改善箇所説明図

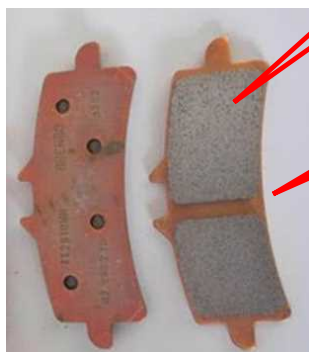
基準不適合発生箇所

フロントブレーキにおいて、製造工程管理が不適切なため、ブレーキパッドのプレートへの接合が不十分なものがある。そのため、雨等により腐食し、ブレーキパッドがプレートから剥離して、最悪の場合、フロントブレーキが効かなくなるおそれがある。

改善の内容

全車両、フロントブレーキパッドの製造番号を確認し、対象の場合は当該パッドを対策品に交換する。
